変更図

変更図		課長	係長	審査	担当	承認	担当	作図
年度	工事事件名	北区総務部 営繕課 設計事務所 株式会社 平安設計 一級建築士事務所登録 東京都 第16285号 一級建築士登録 第347492号 吉森 新平						
R05	特別養護老人ホーム清水坂 あじさい荘大規模改修工事							
図面名称								
B 1 階平面図 【改修前】								
縮尺	(A1)/150 (A3)/300	図面番号	A-13

課長	係長	審査	担当	承認	担当	作図
年度	工事件名							
R05	特別養護老人ホーム清水坂 あじさい荘大規模改修工事	北区総務部営繕課						
図面名称	南西側立面図 【改修前・改修後】		設計事務所名 株式会社 平安設計					
縮尺	(A1) 1/100 (A3) 1/200	図面番号	A-33	一級建築士事務所登録 東京都 第16285号 一級建築士登録 第347492号 吉森 新平

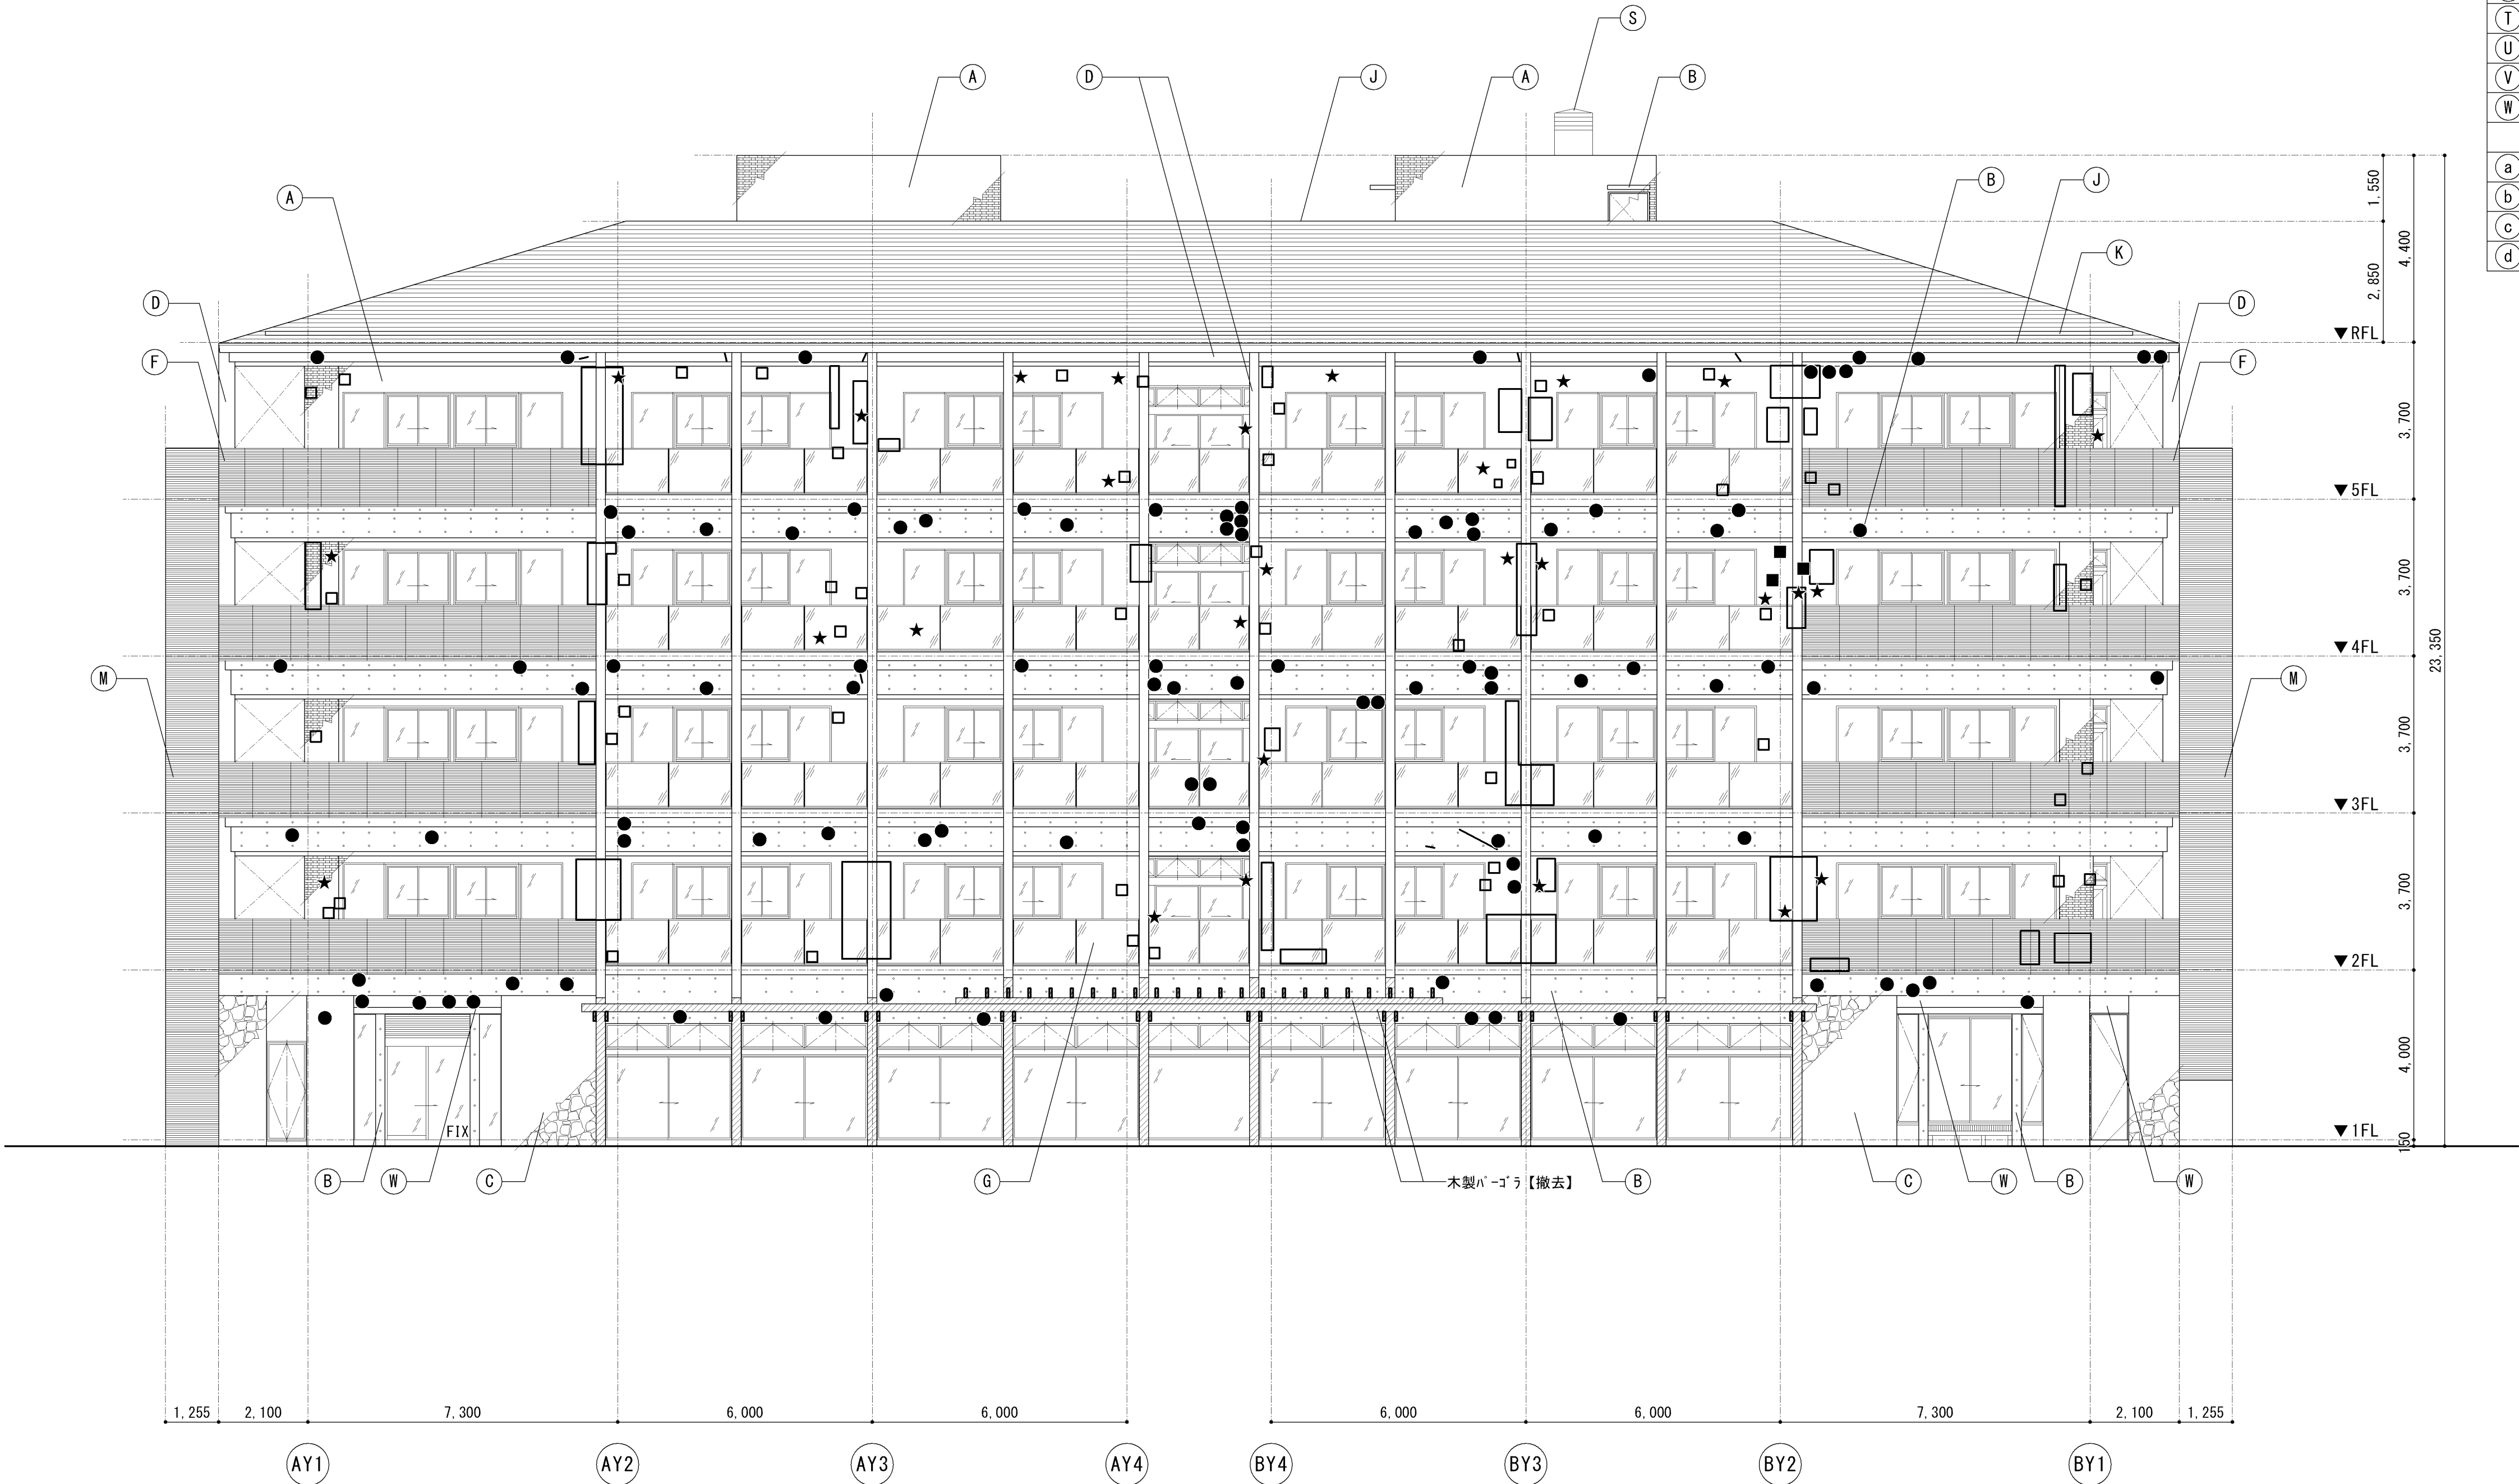
■外壁調査結果表（変更前）

調査面	面 積	項 目	改修方法	数 量			
南 西 側	約900 m ²	□ タイル浮き(下地モルタル浮き)	注入口付アーカーベニング 部分球 杉樹脂注入工法	72	箇所	3,925	枚 29.4375 m ²
		□ 浮き(コンクリート打放し面)	樹脂モルタル補修	0	箇所	-	枚 - m ²
		■ タイル浮き(陶片浮き)	注入口付アーカーベニング 部分球 杉樹脂注入工法	3	箇所	3	枚 0.0225 m ²
		★ 剥落、欠損	タイル張替	0	箇所	-	枚 - m ²
		— クラック (タイル)	自動式低圧エポキシ樹脂注入工法	0	箇所	-	枚 - m ²
		— クラック (コンクリート打放し面)	自動式低圧エポキシ樹脂注入工法	1	箇所		400 mm
		▲ エフロレッセンス	高圧洗浄	0	箇所		
		● 不具合箇所	樹脂モルタル補修	3	箇所	Pコン剥落・浮き

（変更後）

調査面	面 積	項 目	改修方法	数 量			
南 西 側	約900 m ²	□ タイル浮き(下地モルタル浮き)	注入口付アーカーベニング 部分球 杉樹脂注入工法	4,099	箇所	-	枚 256.2000 m ²
		□ 浮き(モルタル面)	樹脂モルタル補修	58	箇所	-	枚 6.4000 m ²
		■ タイル浮き(陶片浮き)	注入口付アーカーベニング 部分球 杉樹脂注入工法	0	箇所	-	枚 - m ²
		★ 剥落、欠損	タイル張替	28	箇所	78	枚 1.3000 m ²
		— クラック (タイル)	自動式低圧エポキシ樹脂注入工法	0	箇所	-	枚 - m ²
		— クラック (コンクリート打放し面)	自動式低圧エポキシ樹脂注入工法	8	箇所		2,400 mm
		▲ エフロレッセンス	高圧洗浄	0	箇所		
		● 不具合箇所	樹脂モルタル補修	100	箇所	欠損箇所等
